**Verslag huishoudelijke elektrische installatie op laagspanning en zeer lage spanning****Algemeen:**

Referentie: 011-20260921-05	Datum controle: 21/09/2026
Keurder: 011

Eigenaar: [REDACTED]	EAN-code: 541448820045544482
Adres installatie: Kluizestraat 10, 2500 - Lier	Nummer teller(s): 1SAG1105403674
	Distributienetbeheerder installatie: Fluvius
Datum uitvoering installatie:	☒ Vóór 01/10/1981 ☒ Tussen 01/10/1981 en 01/06/2020 ☐ Vanaf 01/06/2020
Type:	☒ Wooneenheid ☐ Niet-huishoudelijk ☐ PV ☐ Batterij ☐ Laadpaal

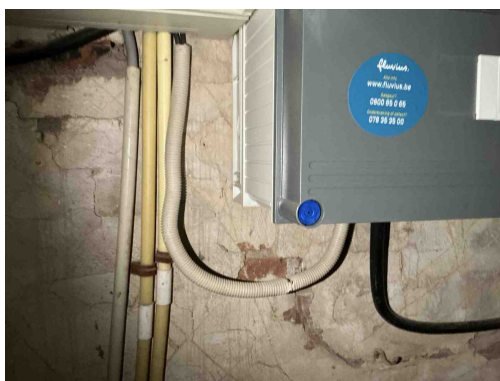
B17 - De voedingsspanning is niet op elk bord vermeld (Boek 1: 3.1.3.3).

Opmerking: Oa alle borden

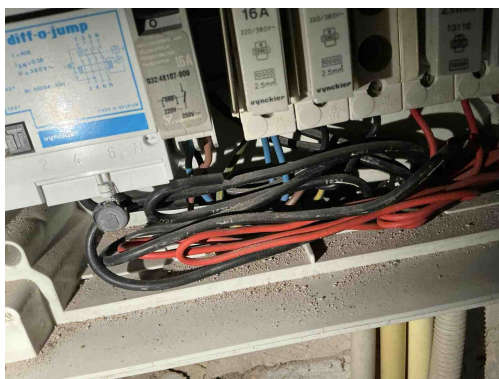
B34 - Het kabeltype van de meterbord verbinding aan de oorsprong van de installatie beantwoordt niet aan de minimale vereisten vastgelegd door de distributienet beheerder. (Boek1: 1.5 + SYNERGRID C1/107)
Opmerking: Oa VOB

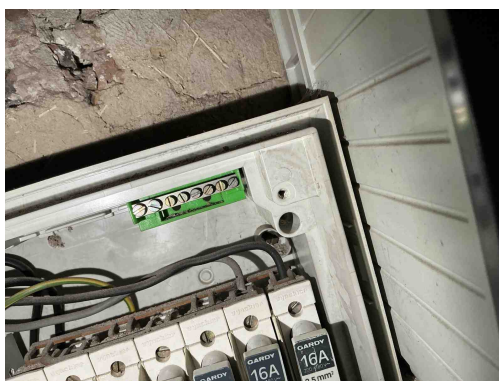
C28 - Niet gebruikte leidingen onder spanning zijn niet op een degelijke manier geïsoleerd of verwijderd (Boek 1: 4.2.1.1).
Opmerking: Oa bord 1

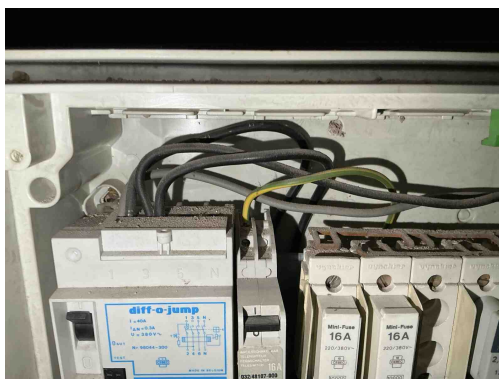
T21 - Het elektrisch materieel is niet geplaatst volgens de voorschriften van de fabrikant/ regels van goed vakmanschap . (Boek 1: 1.4.1.3)
Opmerking: Oa ophangvijzen bord 1

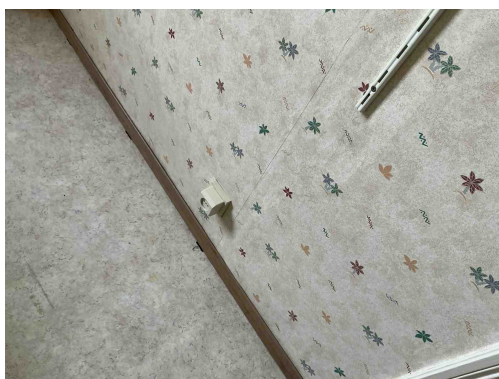
C18 - Het gebruik van een geïsoleerde geleider met de geel/groene kleurencombinatie als actieve geleider is niet toegestaan (Boek 1: 5.1.6.2).
Opmerking: Oa bord 1

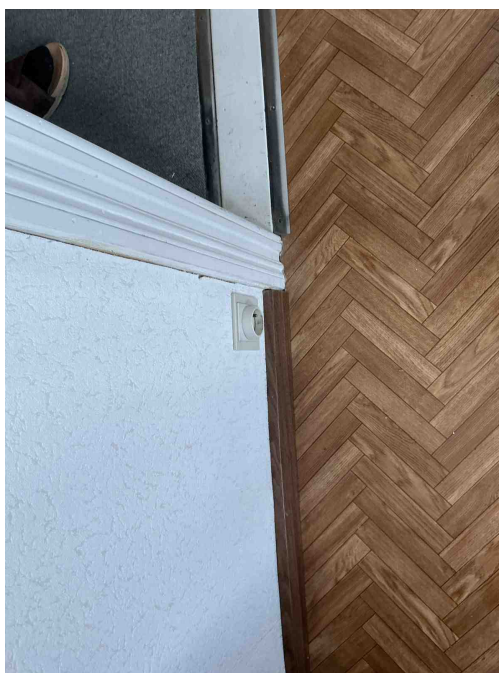
A20 - Er bevindt zich een contactdoos zonder beschermingsgeleider in de elektrische installatie. Deze is niet geplaatst achter een differentieelstroombeschermingsinrichting met grote (max. 30mA) of zeer grote (max. 10mA) gevoeligheid.
Opmerking: O.a. zolder, slaapkamer

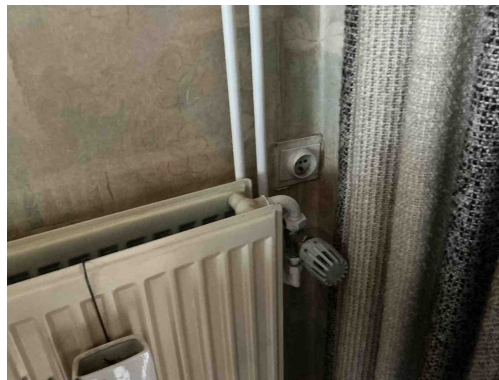
T11 - De contactdozen waarvan de toegekende stroomsterkte maximaal 16A en de toegekende spanning maximaal 250V bedraagt en niet bedoeld zijn voor de voeding van een of meerdere verbruikstoestellen voor een specifiek doel en niet geplaatst zijn in of op schakel- en verdeelborden, beschikken niet of IPXX-D (incl. gemeenschappelijke delen residentieel geheel) (Boek 1: 4.2.2.3/5.3.5.2).

Opmerking: Oa slaapkamer, woonkamer

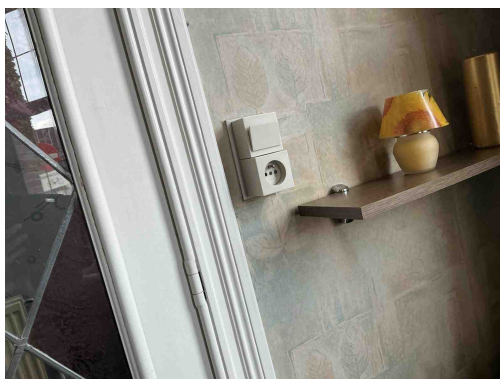
A16 - Er is geen continuïteit van de beschermingsgeleider van de contactdoos (Boek 1: 5.4.3.4).

Opmerking: Oa slaapkamer , woonkamer

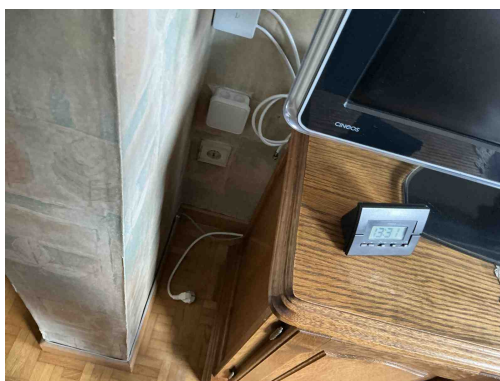
A16 - Er is geen continuïteit van de beschermingsgeleider van de contactdoos (Boek 1: 5.4.3.4).
Opmerking: Oa slaapkamer , woonkamer

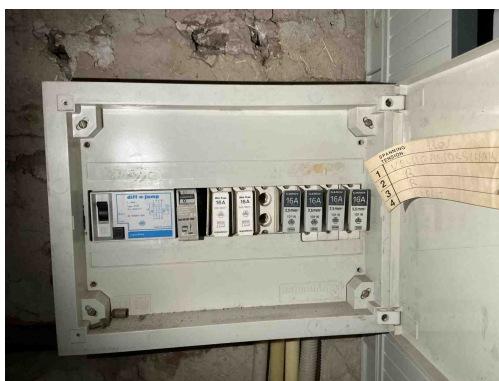
D08 - De nodige markeringen op de beveiligingstoestellen ontbreken of zijn onleesbaar (Boek 1: 5.3.5.5).
Opmerking: Oa bord 3
